Merknadsskjema – Offentleg ettersyn

Plannamn	Kommunedelplan for Knarvik-Alversund med Alverstraumen
Arealplan-ID	1263-201701
Saksnummer	15/2147
Utarbeida av	Lindås kommune, planavdelinga
Sist revidert	11.oktober 2019

Rådmannen sin tilråding til endringar basert på innkomne innspel – til handsaming i PMU og Kommunestyremøte 15. oktober 2019, Førebels versjon kl 13:00 14.oktober 2019

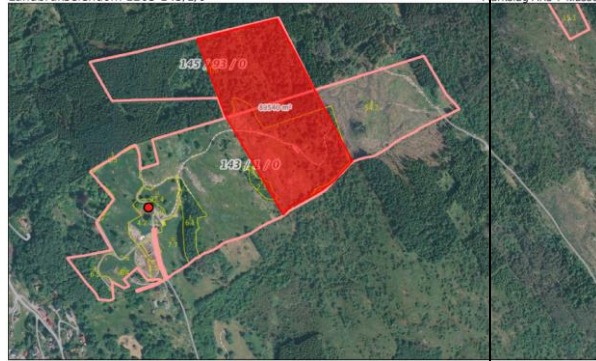
27	<p>Karen Tvedt Totlandsvegen 472 e, 5226 NESTTUN Dato 25.08.2019</p>	<ol style="list-style-type: none"> 1. Ønser at byggegrensa ved g/bnr. 139/85, 96 justerast nedanfor eigedommane (sjå kart i innspelsbrev), slik at det er mogleg å gjere vanleg vedlikehal og tiltak på eigedommane 	<ol style="list-style-type: none"> 1. Rådmannen rår til at innspeltet ikkje vert teke til følgje. Har vore opna opp for å gje konkrete arealinnspel med høyringsfrist 9. mars 2018. Innkomne innspel har vore gjennom grovsiling, samt konsekvensutgreiing av vidareførte innspel. Det er ikkje opna opp for å vurdere justering av byggegrense etter 1. gangs

<p>utan å søke dispensasjon. Står eit bygg frå 1930-talet på 139/185, som har behov for vedlikehald. Utfordrande å halde det ved like når det ligg innanfor byggegrensa.</p> <p>2. Ønsker begge eigedommane omgjort til LNF spreidd fritidsbustad, etter dagens bruk.</p>	<p>høyring av planforslaget.</p> <p>Viss ein tar innspelet til følgje, vil det krevje 2. gangs høyring av planforslaget. Ei 2. gongshøyring vil forseinke vedtak av planen. Det er eit sterkt ønske at planen vert vedteken i Lindås kommune.</p> <p>2. Sjå punkt 1.</p>			
28	Per Erik Tvedt Skarsvegen 95 Dato 07.08.2019	<p>1. Vi ser at det er økende trafikk på FV 404 som går gjennom Nedre Tveiten i Alversund. Det er et stort antall personer/barn som benytter eksisterende gang og sykkelvei til og fra skule i tillegg til fritidsaktiviteter/tur. Fra Kvamme til skulen i Alversund må ein kryssa veien fleire ganger. Ved etablering av ny skule og infrastruktur i Alversund området vil behovet for trafikksikringstiltak for myke trafikanter forsterkes ytterligere. Det er 50 km/t som fartsgrensen, men en ser at denne ikke følges. Fartsreducerende tiltak bør også vurderes i forbindelse med ny kommunedelplan.</p>	<p>1. Innspelet vert teke til orientering, fartreduserande tiltak er ikkje del av ein overordna arealplan, behov for tiltak må spelast inn til vegmyndighetene.</p>
